Dodatek č. 2

ke smlouvě o dílo evidována u
Objednatele pod č.: ZŠ/99/2018 ze dne 31. 7. 2018
a u Zhotovitele pod č.: KVS/0036/2018/Mitt ze dne 31. 7. 2018
(dále též „Smlouva“) ve smyslu § 51 odstavce 1 zákona č. 134/2016 Sb., o zadávání
veřejných zakázek, ve znění pozdějších předpisů, uzavřená dle § 2586 a násl. zákona
č. 89/2012 Sb., občanský zákoník, ve znění pozdějších předpisů
(dále jen „občanský zákoník“)

OZNÁMENÍ ZMĚNY 2018		číslo OZ: 2		
Zhotovitel:	KVS Stavební s.r.o.			
Investor:	Základní škola, Praha 10, Kutnohorská 36	Datum: 31.7.2018		
Název akce: „Škola základ života – ZŠ Kutnohorská 36, Praha 10 – stavební práce“				
Způsob odeslání / předání datum:	poštou <input type="checkbox"/>	e-mailem <input type="checkbox"/>	faxem <input type="checkbox"/>	osobně <input checked="" type="checkbox"/>
Odkazy na	specifikaci:			
	na výkresy:	Změnový list PD č.2		
	na rozpočtové podklady:	Změnový VV		
	na jinou část smlouvy:			
Předmět změny: Změna skladeb podlah				
Popis a zdůvodnění změny: Jiná skladba podlahy v místnosti č.127 než předpokládala PD oproti předpokladu je nutné vyměnit celou skladbu podlahy z důvodu využití prostor novým účelem. Úprava skladeb podlahy v místnostech

ZMĚNA SKLADEB PODLAH 1NP – PŮDORYS
 MĚŘÍTKO 1:100

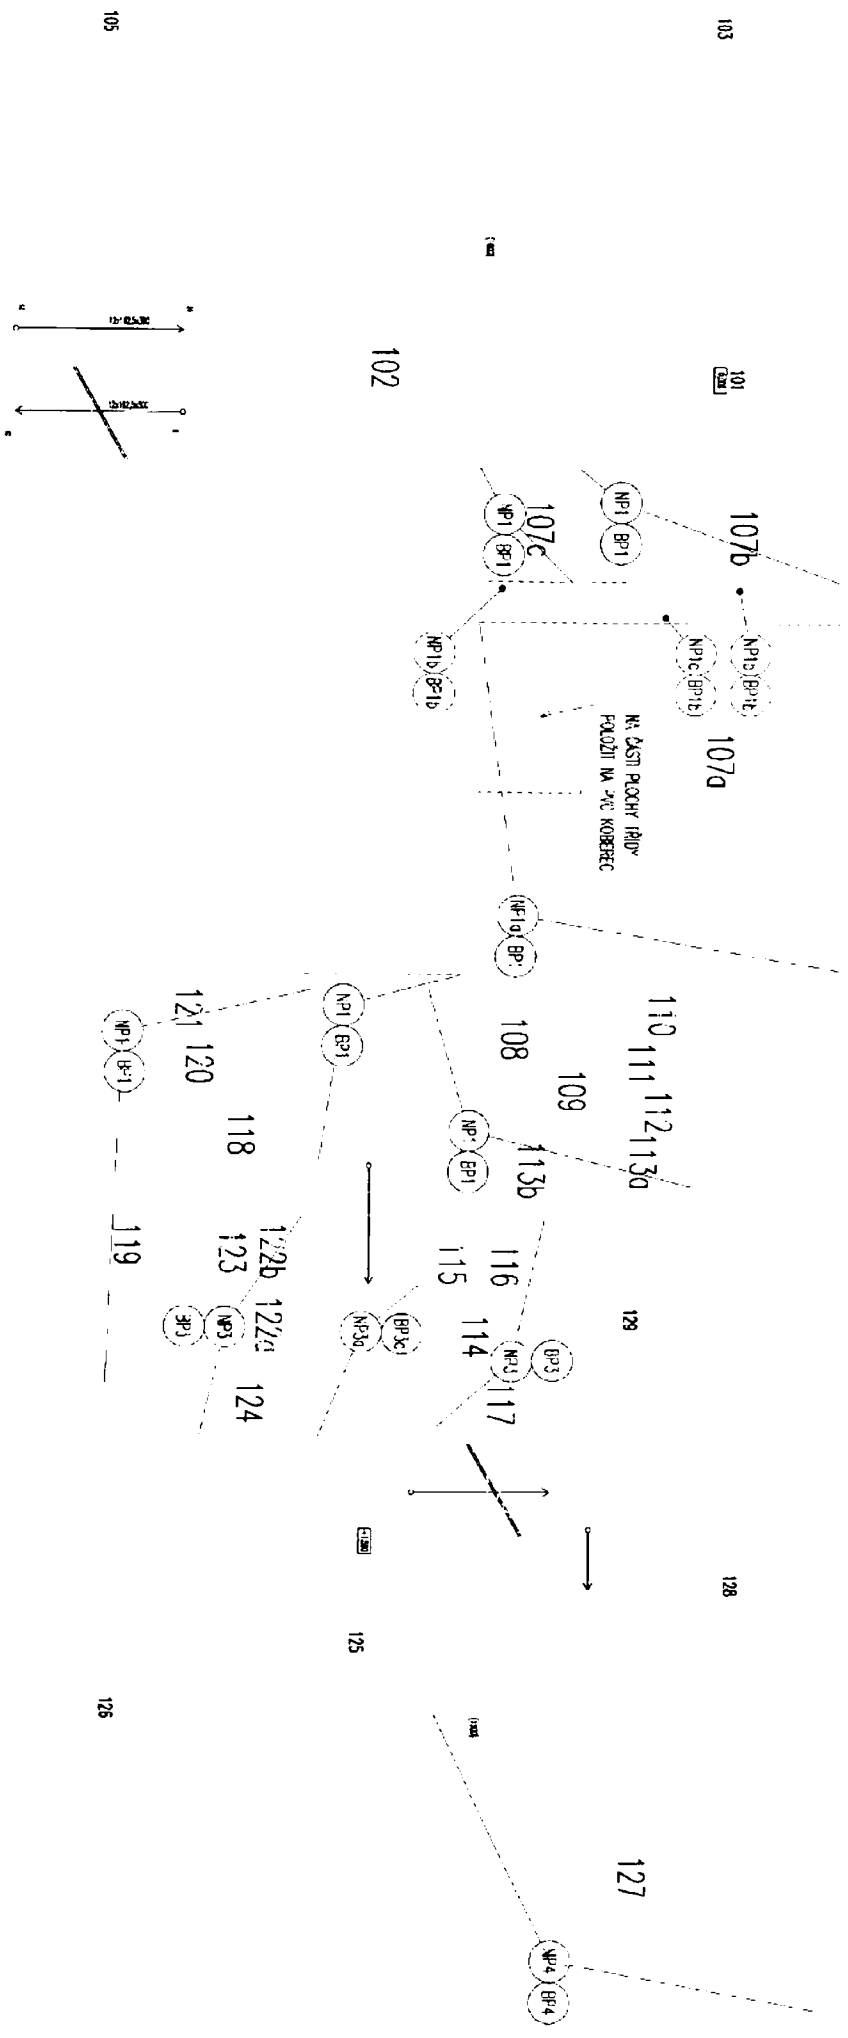
Změna skladeb podlah

BP1 SKLADBA PODLAHY NA STÁVAJÍCÍM BETONU - KERAMICKÁ DLAŽBA (m.č. 102 - POD SCHODY, 107a, 107b, 107c, 108-113b, 118-121)

NP1 SKLADBA PODLAHY NA STÁVAJÍCÍM BETONU - KERAMICKÁ DLAŽBA (m.č. 102 - POD SCHODY, 107b, 107c, 108-113b, 118-121)

NP1a SKLADBA PODLAHY NA STÁVAJÍCÍM BETONU - PVC (m.č. 107a)

KERAMICKÁ DLAŽBA	9 mm	} BOURANÉ VRSTVY cca 20 mm
LEPIDLO	11 mm	
BETONOVÁ MAZANINA S KARI SÍŤI 150x150x4 mm	120 mm	
BETONOVÁ MAZANINA	40 mm	
TEPELNÁ IZOLACE STEPROCK T*	40 mm	
1x BITAGIT*	-	
2x PENETRAČNÍ NÁTĚR	-	
PODKLADNÍ BETON S KARI SÍŤI 100x100x6 mm	150 mm	
ŠŤĚRKOVÝ PODSYP	50 mm	
ROSTLÝ TERÉN	-

KERAMICKÁ DLAŽBA TAURUS GRANT 76 NORDIC R10/A* + MINERÁLNÍ SPÁROVACÍ HMOTA CRISTALLFUGE PLUS*	9 mm	} NOVÉ VRSTVY cca 20 mm
FLEXIBILNÍ LEPIČÍ MALTA SOLOFIX*	4 mm	
IZOLACE SANIFLEX* VČETNĚ TĚSŇICÍCH PÁSKŮ	1 mm	
PENETRACE ASO-UNIGRUND*	-	
SAMONIVELAČNÍ ŠŤĚRKOVÁ HMOTA	6 mm	
BETONOVÁ MAZANINA S KARI SÍŤI 150x150x4 mm	120 mm	
BETONOVÁ MAZANINA	40 mm	
PE FÓLIE	-	
MINERÁLNÍ TEPELNÁ IZOLACE	40 mm	
1x BITAGIT*	-	
2x PENETRAČNÍ NÁTĚR	-	
PODKLADNÍ BETON S KARI SÍŤI 100x100x6 mm	150 mm	
ŠŤĚRKOVÝ PODSYP	50 mm	
ROSTLÝ TERÉN	-

PVC TRÍDA ZATÍŽENÍ MIN. 33 (KOBEBEC)	5 mm	} NOVÉ VRSTVY cca 20 mm
LEPIDLO	-	
PENETRACE ASO-UNIGRUND*	-	
SAMONIVELAČNÍ ŠŤĚRKOVÁ HMOTA	15 mm	
BETONOVÁ MAZANINA S KARI SÍŤI 150x150x4 mm	100 mm	
BETONOVÁ MAZANINA	60 mm	
PE FÓLIE	-	
MINERÁLNÍ TEPELNÁ IZOLACE	40 mm	
1x BITAGIT*	-	
2x PENETRAČNÍ NÁTĚR	-	
PODKLADNÍ BETON S KARI SÍŤI 100x100x6 mm	150 mm	
ŠŤĚRKOVÝ PODSYP	50 mm	
ROSTLÝ TERÉN	-
